SJEKKLISTE FOR TILFLUKTSROM TYPE 1948

116476, Pilotveien 6

<Kommentar>
Kontroll dato	25.03.2026 13:00	
Adresse t-rom	Pilotveien 6	
Bruker av rommet	Beboere	
Eier	Oslobygg KF	
Adresse eier		
Kontaktperson		
Ant plasser	75	
Ansvarlig		
Bruksareal	100	
Bygget år	1963	Må sjekkes
Romtype	1948	
Offentlig/privat	Privat/kommunalt	
Fredsbruk	Tom kjeller	
Tegninger fremlagt		
Tidl. kontroller		Kunne ikke dokumenteres ved kontroll
Tilstede ved kontrollen	RK	
Tilfluktsrommets tilstand		Bra

Beskrivelse: Ved nødutgang, Filnavn: img_0001.jpg

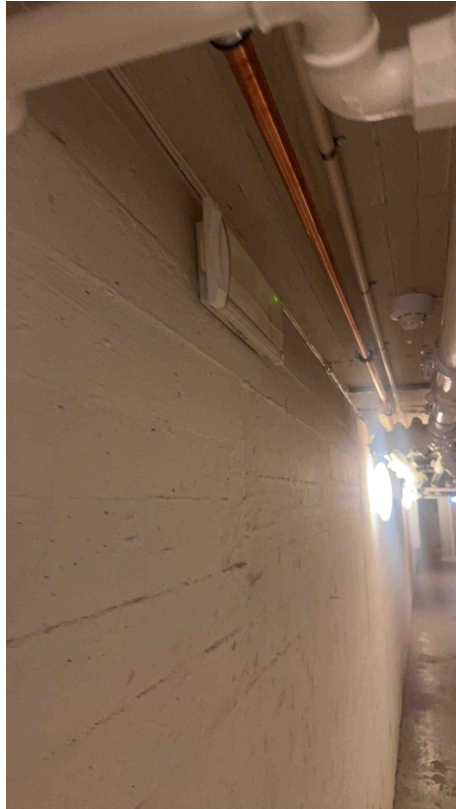
<Kommentar>
Skilting	 4	Bra skilting med veivisningskilt (med pil) Lite avvik: Det mangler skilt over dør inn til tilfluktsrom
Orienteringslys	 2	
Dør/port/lukkere	 4	
Pakninger dører og lu-ker oppbevares i talkum i særskilte esker	 1	Ingen tilgang til pakning på dør 1, men pakninger må byttes på begge dører pga alder og elastisitet
Sluse >40 pers >100 pers	 3	Sluse ca 4,5 kvm

Beskrivelse: Liten nødutgang, Filnavn: img_0001.jpg

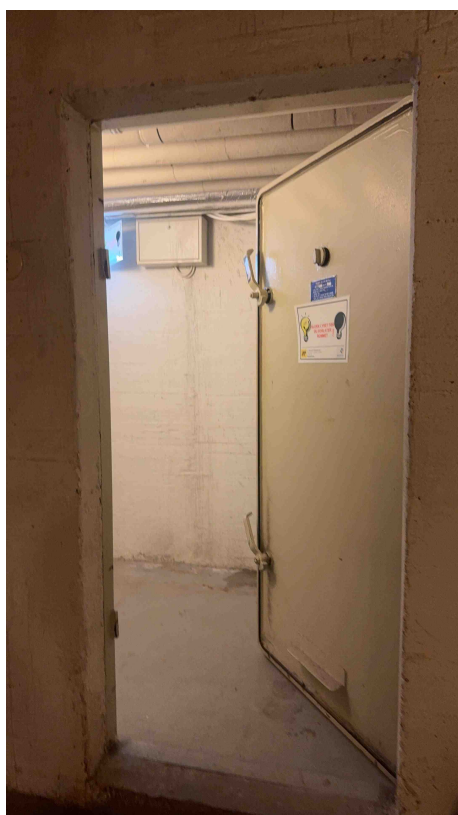
Nødutganger		<Kommentar>	
Dør/luke/lukkere	☐	2	Nødutgangsluken trenger rehabilitering før ny pakning monteres. Utgang 2 (dør i ok stand)
Pakninger dører og lu-ker oppbevares i talkum i særskilte esker	☐		Pakning må byttes på luke, og pakning mangler på dør 2
Merking nødutgang	☐	1	Nødutganger skal merkes på begge sider. Merking og skilting mangler inne og ute ved begge nødutganger
Trinn nødutgang	☒	1
